## Добавление 106: Правила № 107

### Пересмотр 3 – Поправка 4

Поправки серии 05 – Дата вступления в силу: 26 июля 2012 года

**Единообразные предписания, касающиеся официального утверждения транспортных средств категории М<sub>2</sub> и М<sub>3</sub> в отношении их общей конструкции**

Образец А

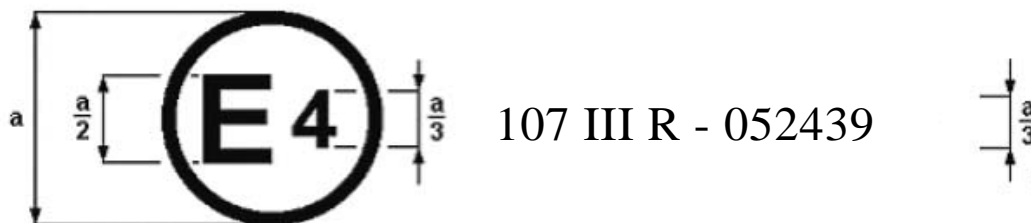
Приложение 2 изменить следующим образом:

Приведенный выше знак официального утверждения... под номером официального утверждения 052439. Номер официального утверждения... с поправками серии 05.

Образец В

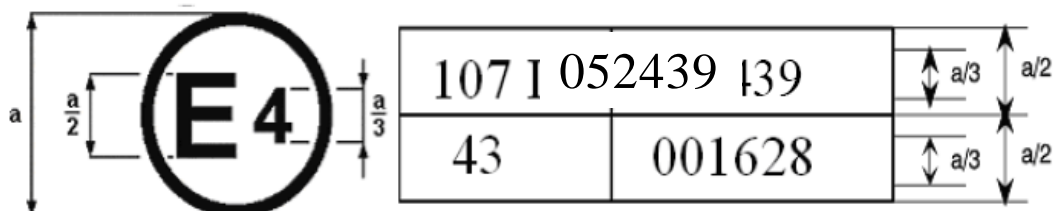
Приведенный выше знак официального утверждения... Правила № 107 включали поправки серии 05, а Правила № 43 были в первоначальном виде.
